meine Fraktion beantragt - entsprechend § 27 Abs. 1 GO des Stadtrats - den folgenden Punkt in die Tagesordnung der Sitzung des Ausschuss für Bau, Straßen, Umwelt und Klimaschutz am 4. Mai aufzunehmen:

Sichere und komfortable Radwege/Radfahrstreifen statt Radschutzstreifen beim Umbau des Konrad-Adenauer-Rings

Bild: Einordnung des KAR in den Belastungsbereich III in rot, ERA 2010, 2.3.3

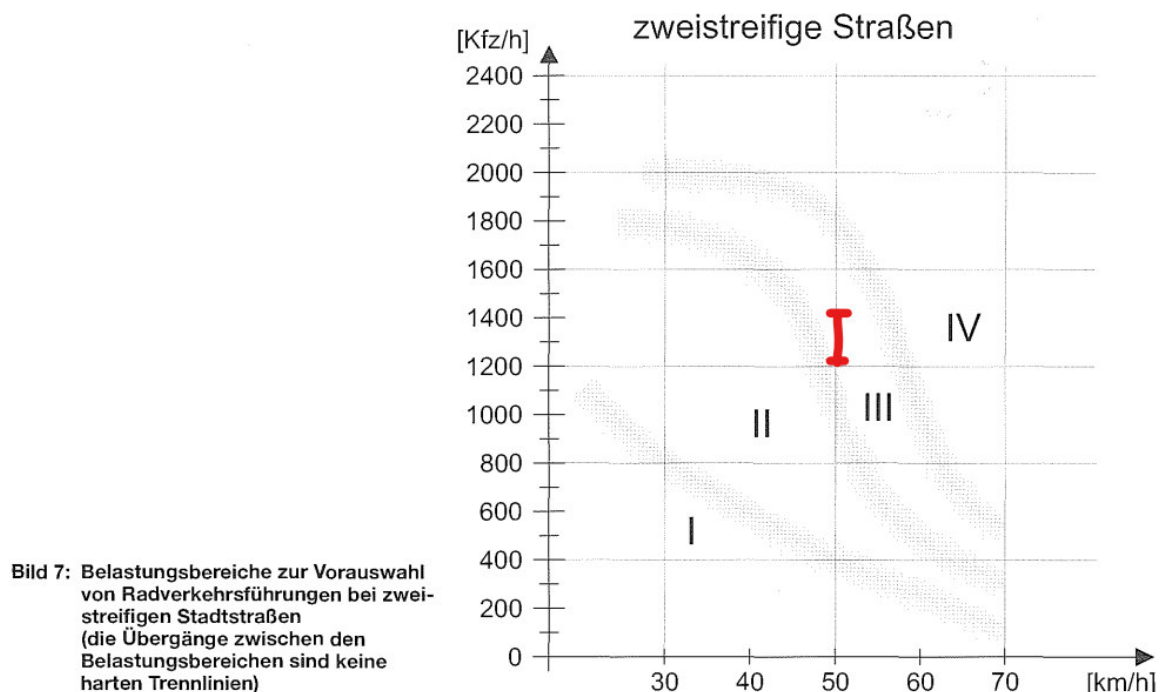
Eine Betrachtung der Verkehrsstärken zeigt jedoch, dass die ERA 2010 für diese konkrete Planung nicht korrekt angewandt wurde.

Ausweislich der Verkehrszählungen 2010, 2015, 2019 ist der Konrad-Adenauer-Ring eine relativ stark belastete Straße und eindeutig dem Belastungsbereich III zuzuordnen.

Für Werktage von 15-18 Uhr weist die SVZ 2015 eine Belastung von 1246 Kfz/h aus. Die Spitzenlast dürfte etwas darüber liegen, da ein Zeitraum von 3 Stunden abgebildet wird und nicht die Spitzenstunde. Der Verkehr am KAR ist für 2019 um ca. 7 % gestiegen. Somit liegt die werktägliche Belastung in der Spitzenstunde bei mindestens 1246 - 1333 Kfz/h.

Für den Belastungsbereich III ist die Anlage von Schutzstreifen regelmäßig nicht vorgesehen.

In Anbetracht der enormen Breite des KAR ist daher nicht zu erklären, wieso das Planungsbüro Schutzstreifen geplant hat. Sie sind nach den Vorgaben der ERA 2010 jedoch auch offensichtlich unzulässig.

Der Ausschuss für Bau, Straßen, Umwelt und Klimaschutz beschließt den Bau baulicher Radwege oder alternativ möglichst geschützter Radfahrstreifen beim Umbau des Konrad-Adenauer-Rings.
